Název a evidenční číslo Stavby: II/272 LITOL, REKONSTRUKCE Název stavebního objektu/provozního souboru (SO/PS): SO 003 Výtlak jednotné kanalizace	Číslo SO/PS / / číslo Změny SO/PS: 003 / 2	Číslo ZBV: 18
--	---	-------------------------

Změnový list

Název a evidenční číslo Stavby: II/272 LITOL, REKONSTRUKCE Název stavebního objektu/provozního souboru (SO/PS): SO 003 Výtlač jednotné kanalizace	Číslo SO/PS / / číslo Změny SO/PS: 003/2	Číslo ZBV: 18.1
--	---	---------------------------

Popis a zdůvodnění Změny: Úprava rozsahu dle skutečného zaměření (Výtlač jednotné kanalizace)

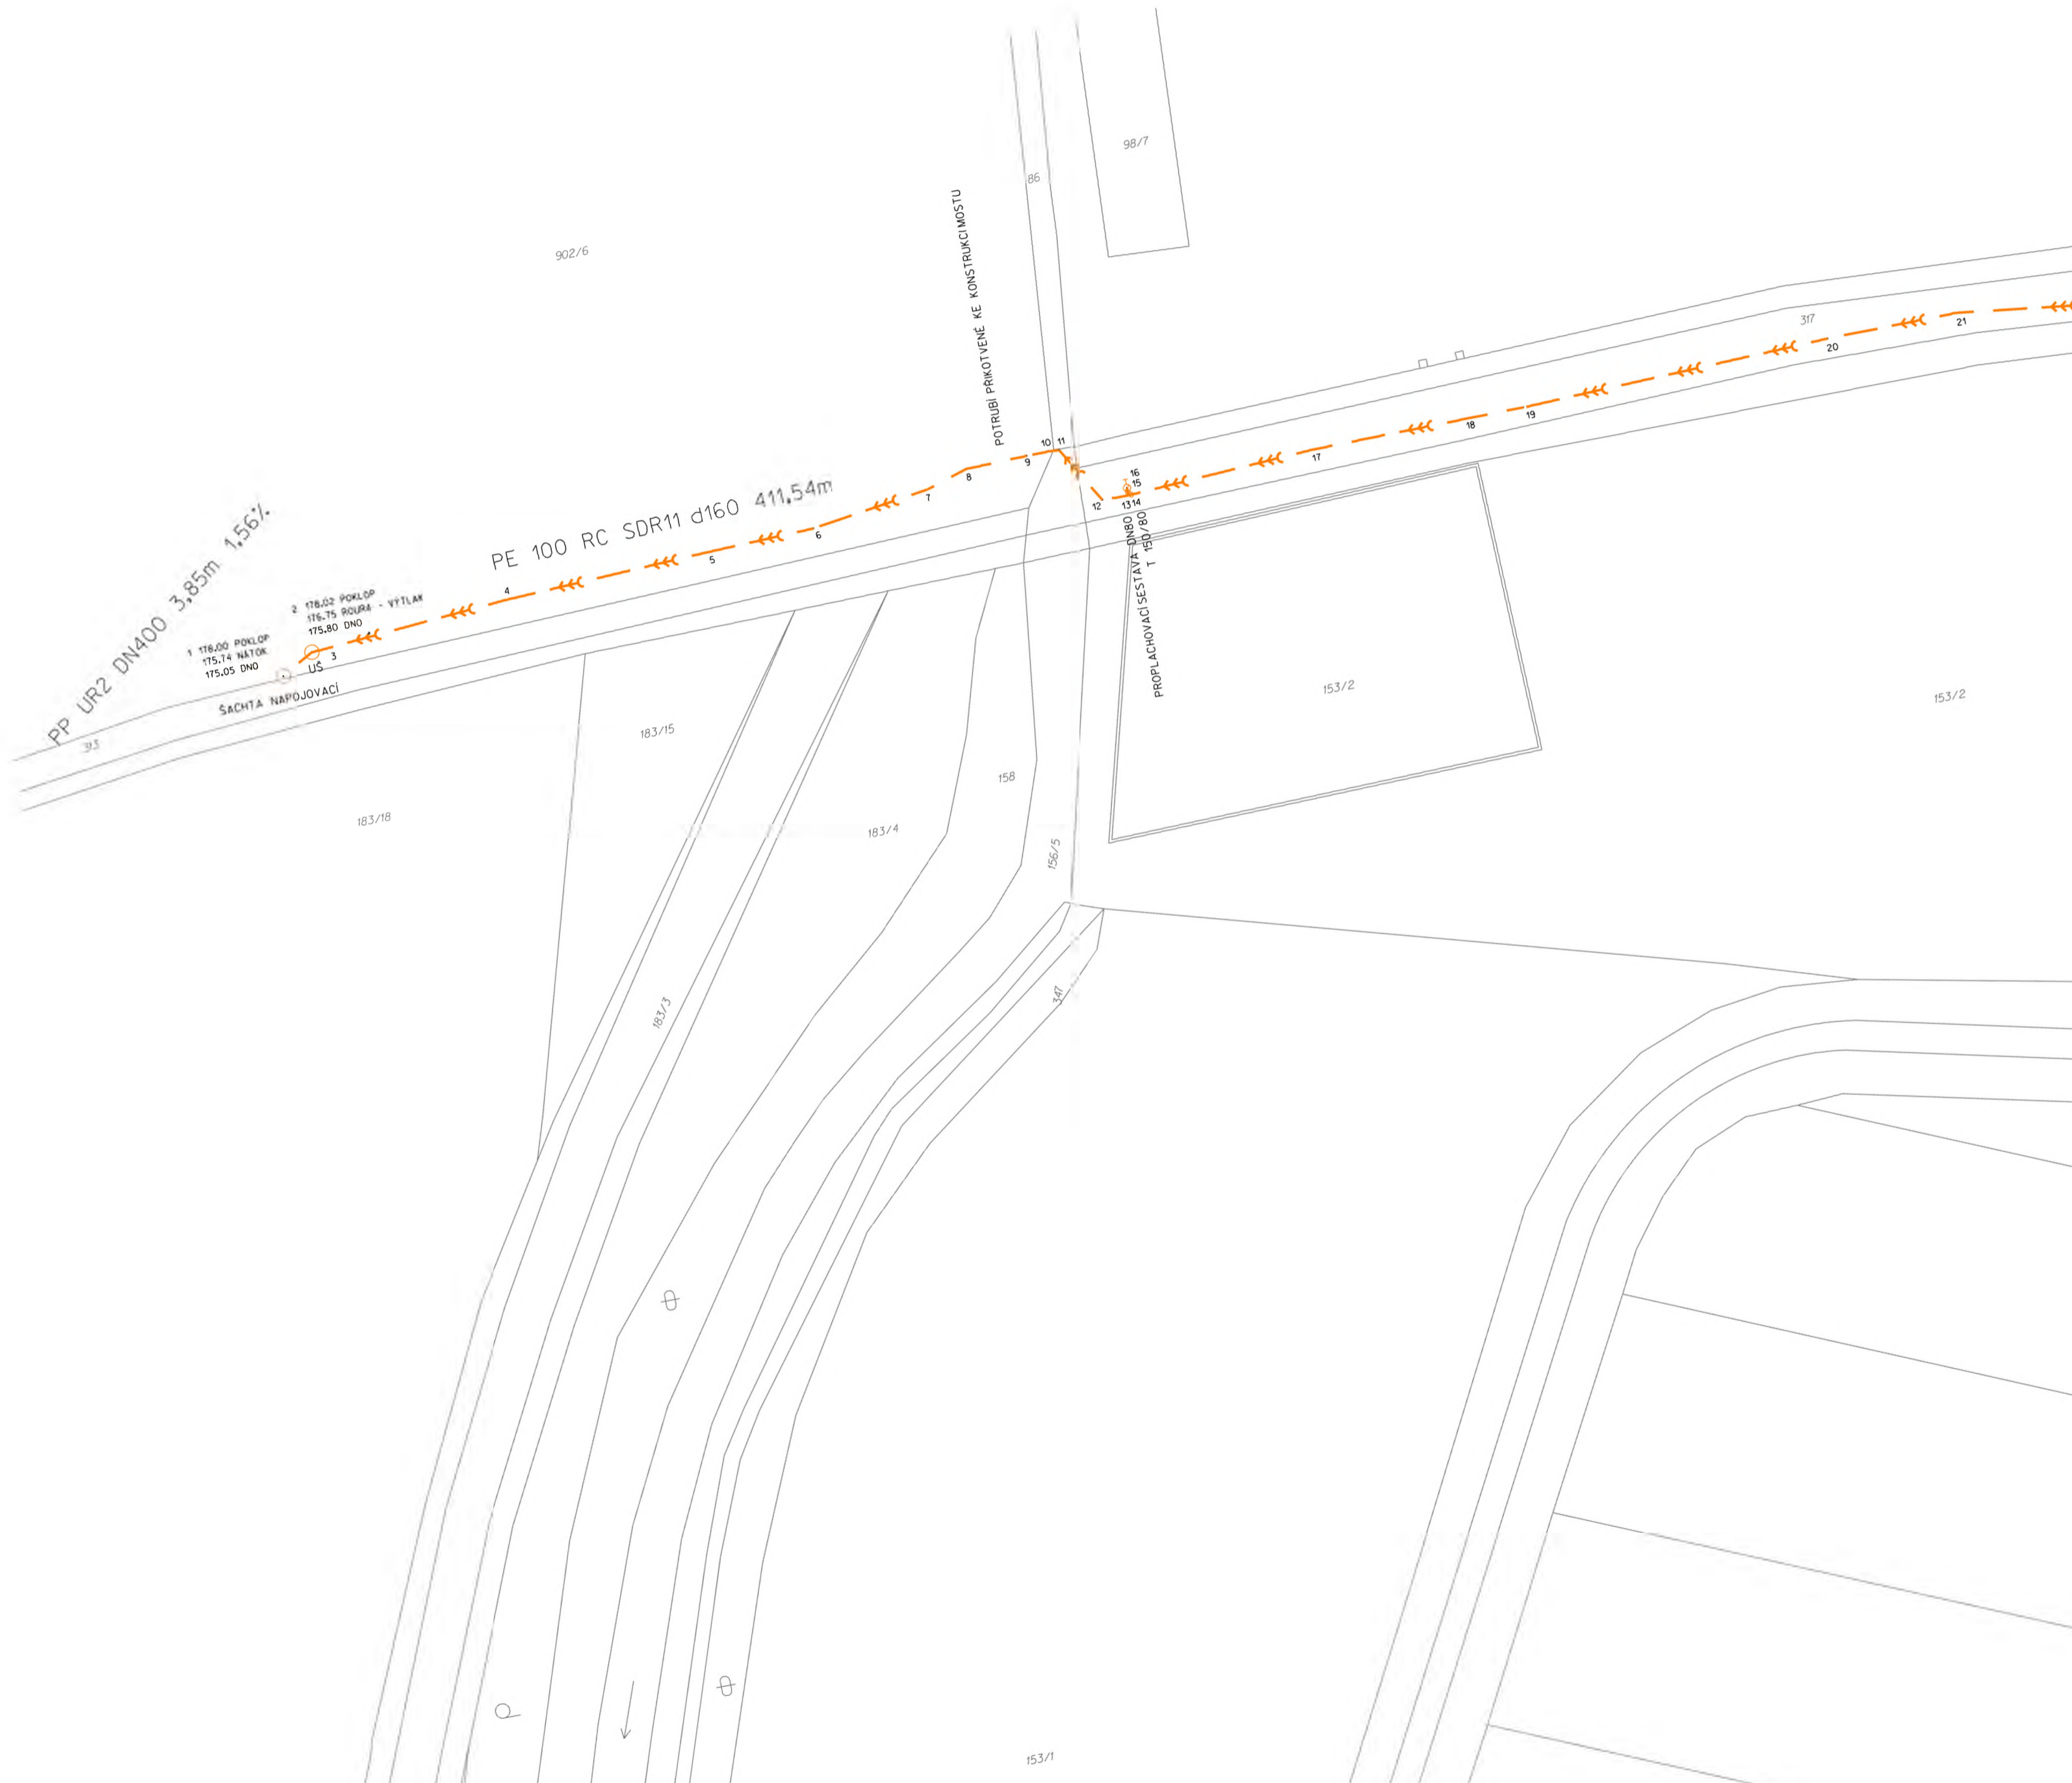
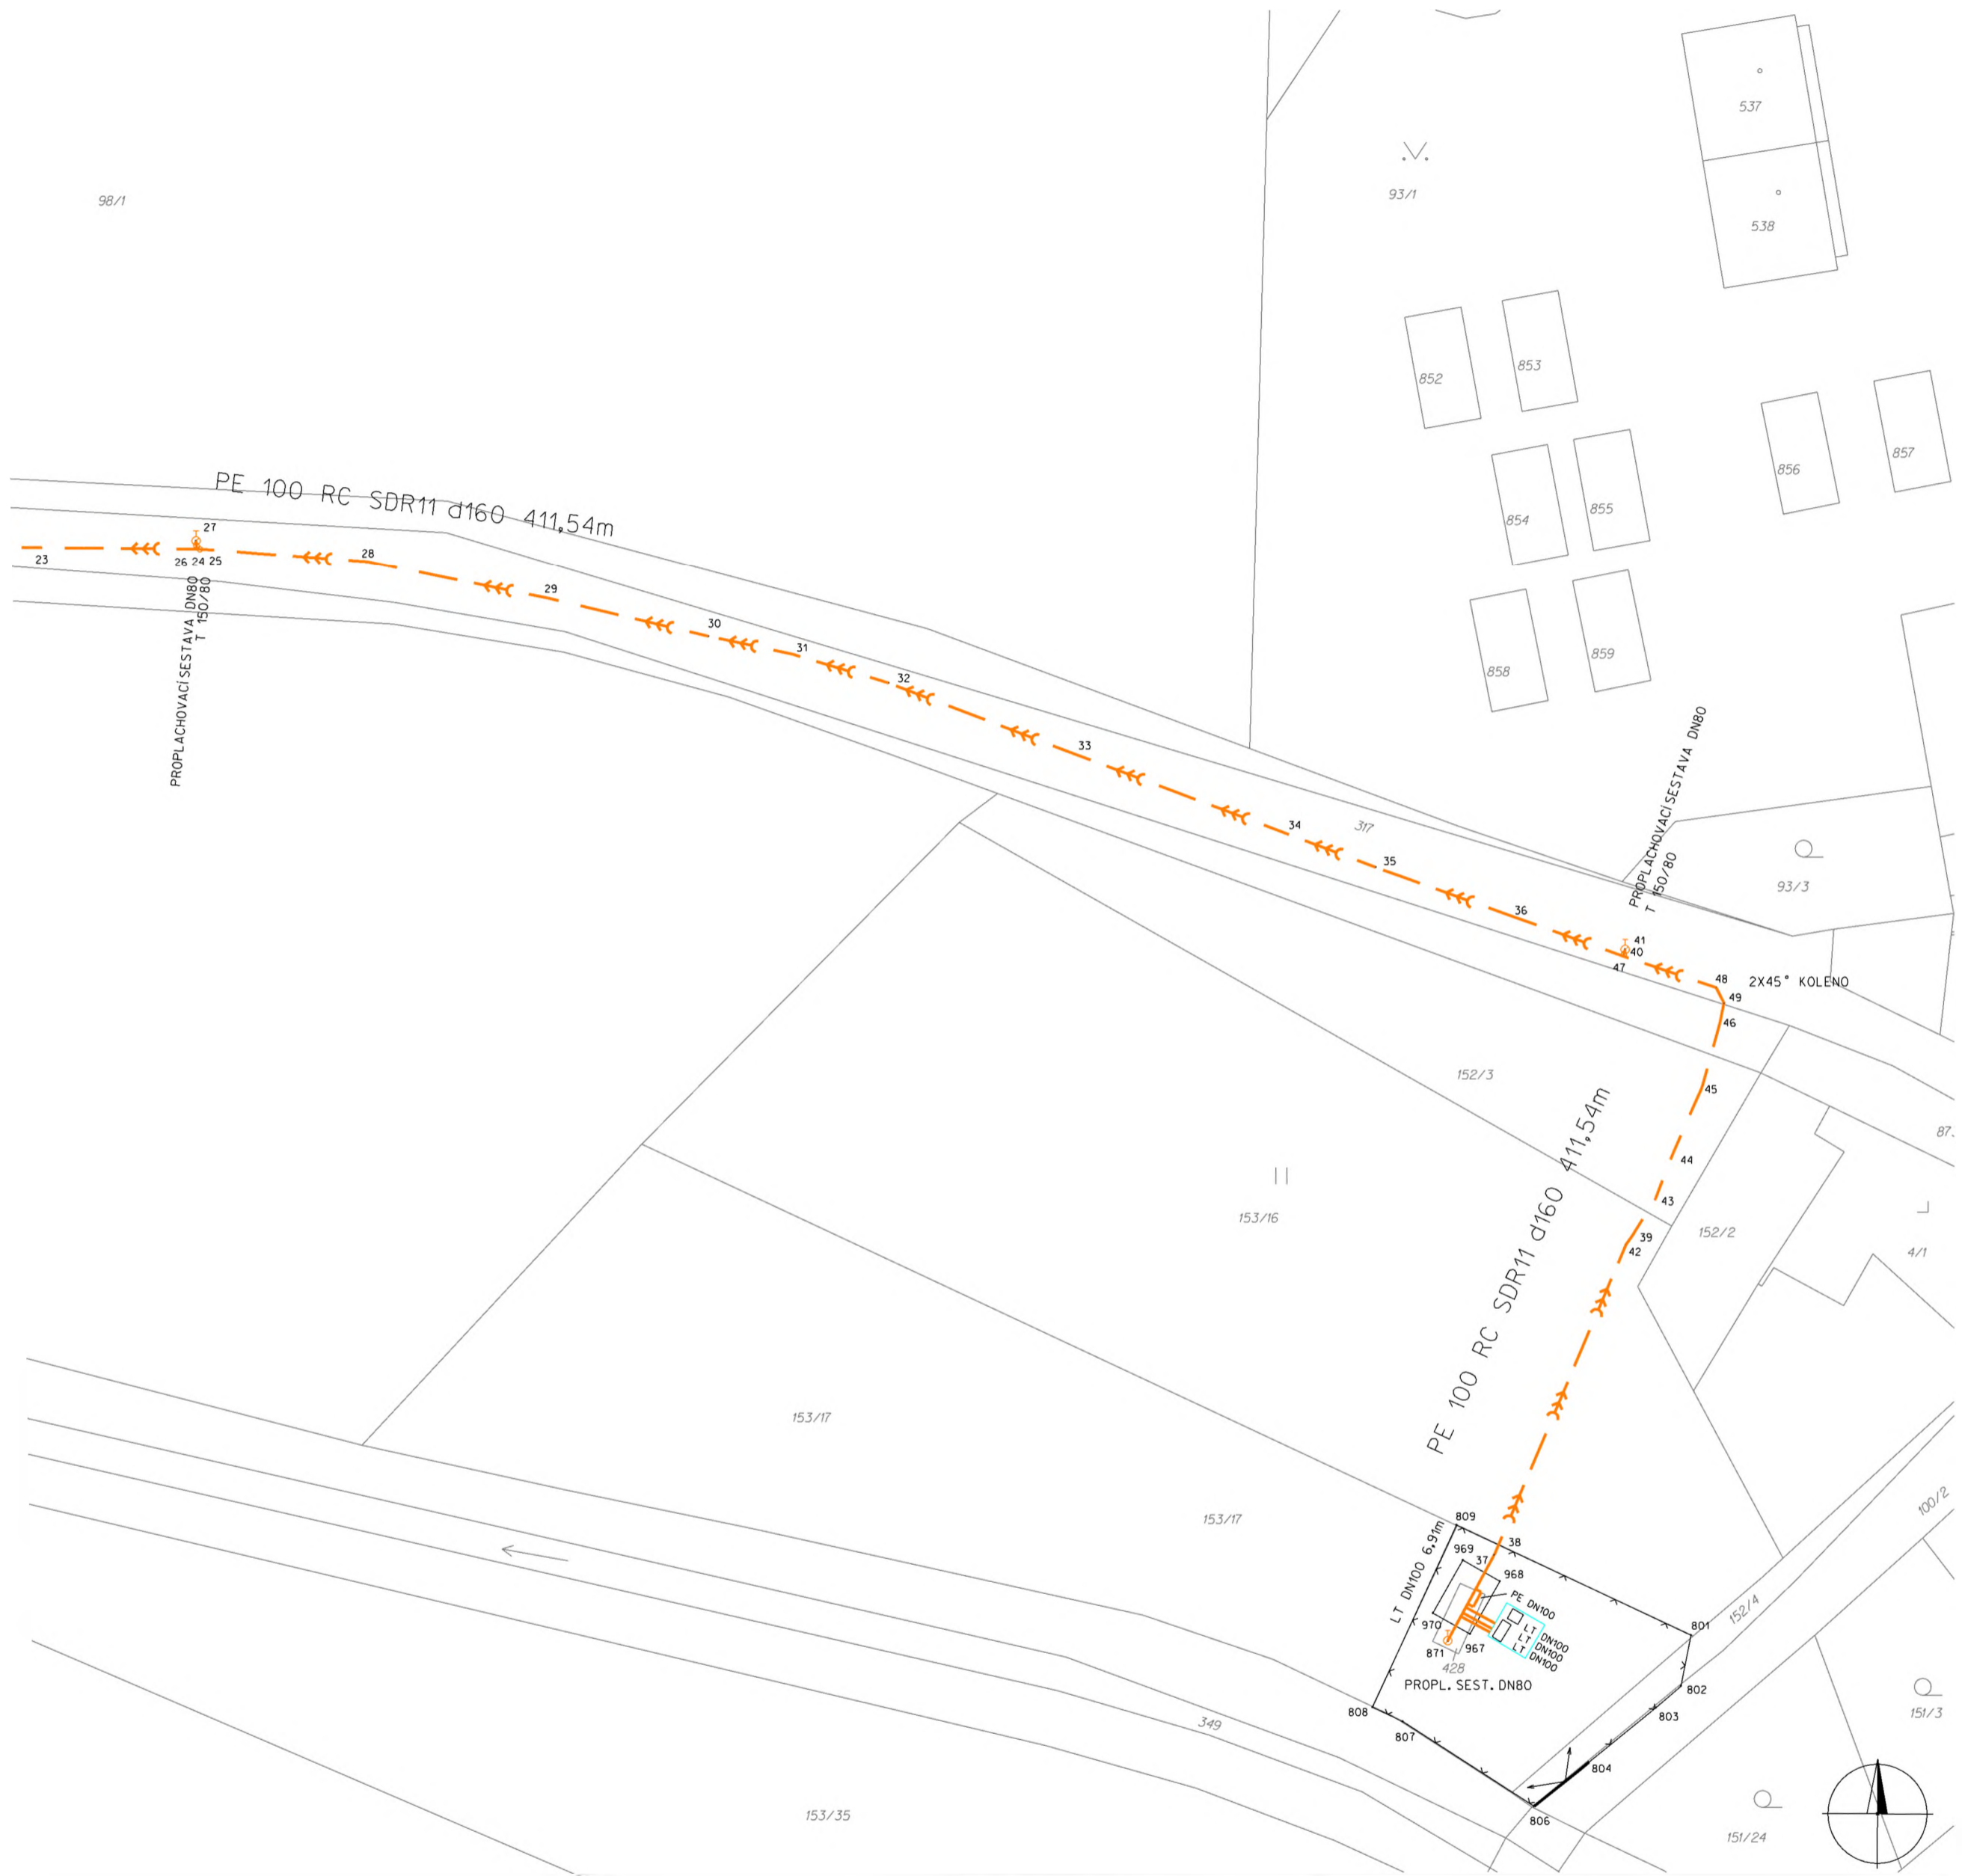
Zadávací dokumentace předpokládala rozměry kanalizačního potrubí dle zadávacího výkazu rozměr.

Po skutečném provedení prací došlo na základě geodetického zaměření (viz doklad č. 08 - Geodetické zaměření) k upřesnění rozměr kanalizačního potrubí spolu se zpřesněním rozměr odpovídajících zemních prací.

Změna je vyjádřena smluvními položkami č. 4-7, 9-14, 17-18, 21 a 34. Změna zvyšuje cenu díla o 90,43,- Kč bez DPH.

14	451573111		Lže pod potrubí otevírání výkop ze štěrkopisky ZBV č.18 - viz příloha č.09 (výměry dle skutečného zaměření) výpočet = celková délka potrubí dle SOD 415,37 m, skutečná celková délka potrubí 432,117 m, tzn 432,117 / 415,37 = koeficient 1,0403183 (výsledek = výměra položky SOD x koeficient)	M3	86,546	85,748	-0,80	798,10	69 072,36	-638,48	0,00	68 433,88	-638,48	-0,92%
5 Komunikace pozemní									132 395,48	0,00	0,00	132 395,48	0,00	0,00%
15	564871111		Podklad ze štěrkočtě ŠD tl 250 mm	M2	289,010	289,01	0,00	208,10	60 142,98	0,00	0,00	60 142,98	0,00	0,00%
16	574381112		Penetrační makadam hrubý PMH tl 100 mm	M2	289,010	289,01	0,00	250,00	72 252,50	0,00	0,00	72 252,50	0,00	0,00%
8 Trubní vedení									358 610,10	-772,89	7 532,80	365 370,01	6 759,91	1,89%
13	28613388		potrubí kanalizační tlakové PE100 SDR 11, návrh se signalizační vrstvou 160 x 14,6 mm ZBV č.18 viz. Příloha č.08 výměry dle geodetického zaměření skutečného provedení 411,54 * 1,05 (pro/e/z) = 432,117	M	415,370	432,117	16,75	449,80	186 833,43	0,00	7 532,80	194 366,23	7 532,80	4,03%

18	871324201	Montáž kanalizačního potrubí z PE SDR11 otevřený výkop sklon do 20 % svařovaných na elektrotvarovkami D 160x14,6 ZBV č.18 viz. Příloha č.08 výměry dle geodetického zaměření skutečného provedení	M	415,370	411,54	-3,83	186,80	77 591,12	-715,44	0,00	76 875,68	-715,44	-0,92%
19	877325201	Montáž elektrotvarovek na kanalizačním potrubí z PE trub d 160	KUS	45,000	45	0,00	311,20	14 004,00	0,00	0,00	14 004,00	0,00	0,00%
20	891312122	Montáž kanalizačních šoupátek otevřený výkop DN 150	KUS	3,000	3	0,00	1 986,00	5 958,00	0,00	0,00	5 958,00	0,00	0,00%
21	899722113	Krytí potrubí z plastů vystražnou fólií z PVC 34cm ZBV č.18 viz. Příloha č.08 výměry dle geodetického zaměření skutečného provedení	M	415,370	411,54	-3,83	15,00	6 230,55	-57,45	0,00	6 173,10	-57,45	-0,92%
23	R1	Odvzdušňovací ventil	KUS	0,000	0	0,00	49 856,70	0,00	0,00	0,00	0,00	0,00	0,00%
24	R10	Ochranný kryt potrubí (nerez)	M	24,000	24	0,00	1 326,80	31 843,20	0,00	0,00	31 843,20	0,00	0,00%
